Autorità di Bacino Distrettuale dell'Appennino Meridionale

Decreto n. 384

Oggetto: *Adozione proposta di modifica di perimetrazione e/o classificazione della pericolosità e rischio Piano Stralcio per l'Assetto Idrogeologico- PSAI dei bacini regionali in destra Sele relativamente al comune di Salerno-SA via Torretta - loc. Croci.*

STRALCIO CARTA DELLA PERICOLOSITA' DA FRANA (vigente)

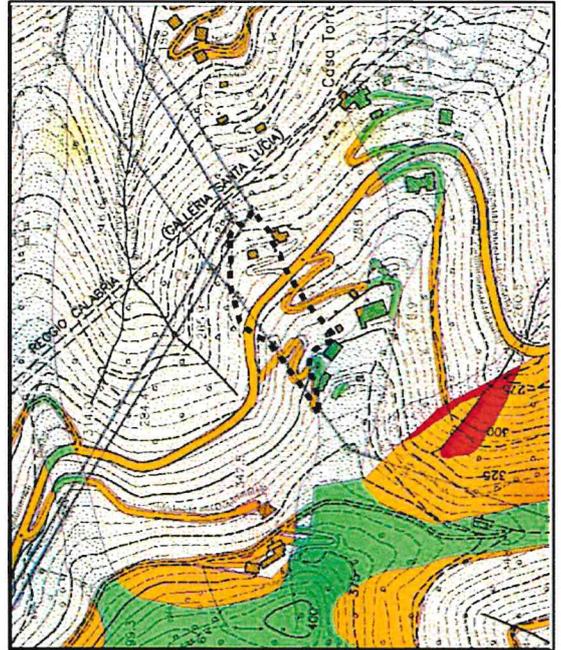
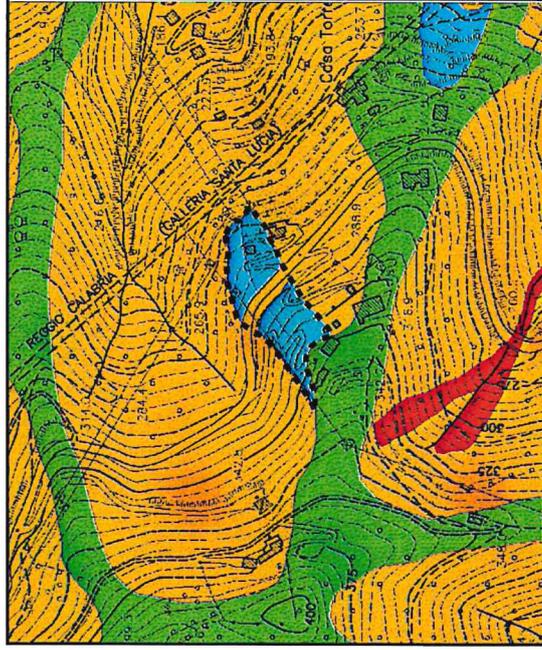
Considerato che gli studi prodotti, sulla base di un'analisi di dettaglio degli aspetti geologici e geomorfologici dell'intero settore significativo di riferimento, hanno permesso di stabilire che per la porzione di pendio di interesse non risultano presenti fenomeni di dissesto in atto e/o pregressi né tantomeno sono presenti coperture piroclastiche da cui possono ingenerarsi fenomeni franosi con evoluzione in colata rapida; sulla base degli elementi e dei dati acquisiti con tali studi è emersa la possibilità riclassificare parte dell'area di studio (loc. Votraci), da area a "pericolosità elevata – P3" ad area a "pericolosità media – P2" e da area a "rischio elevato – R3" ad area a "rischio medio – R2";

1. Di adottare, ai sensi dell'art. 68 comma 4 – bis del D.Lgs 152/2006 e s.m.i., la proposta di modifica di perimetrazione e/o classificazione della pericolosità e rischio del Piano Stralcio per l'Assetto Idrogeologico- PSAI dei bacini regionali in destra Sele relativamente al Comune di Salerno-SA via Torretta - loc. Croci, così come riportata nei seguenti elaborati allegati al presente decreto:

STRALCIO CARTA DELLA PERICOLOSA' DA FRANA (modificata)
